Informe Consolidado de Solicitud de Aclaraciones, Rectificaciones y/o Ampliaciones a la Declaración de Impacto Ambiental del Proyecto "Parque Fotovoltaico Lucía Solar"

Nombre del Titular : CVE Proyecto Treinta y Cuatro SPA
Nombre del Representante Legal : Juan Antonio Rehnfeldt
Dirección : Av. Vitacura 2939, Las Condes

El presente Informe Consolidado de Solicitud de Aclaraciones, Rectificaciones o Ampliaciones a la Declaración de Impacto Ambiental del proyecto "Parque Fotovoltaico Lucía Solar", contiene las observaciones generadas en virtud de la revisión de la Adenda.

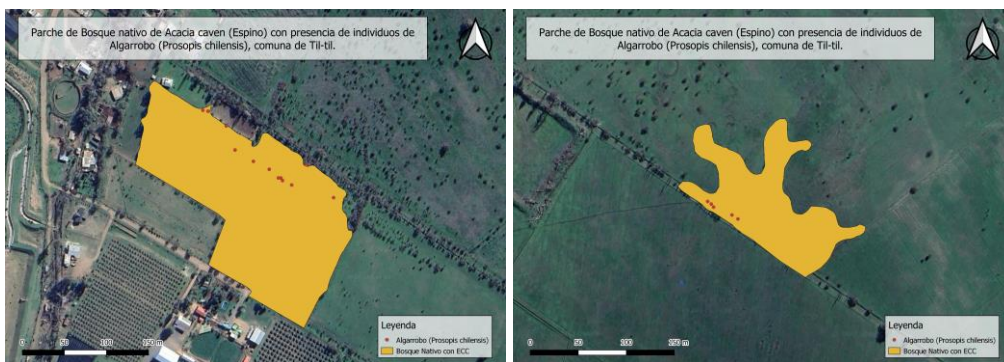
esta formación vegetal. Respecto de lo anterior, se solicita rectificar la información respecto de la superficie real de la superficie ocupada por Bosque Nativo dentro del área de influencia del proyecto.
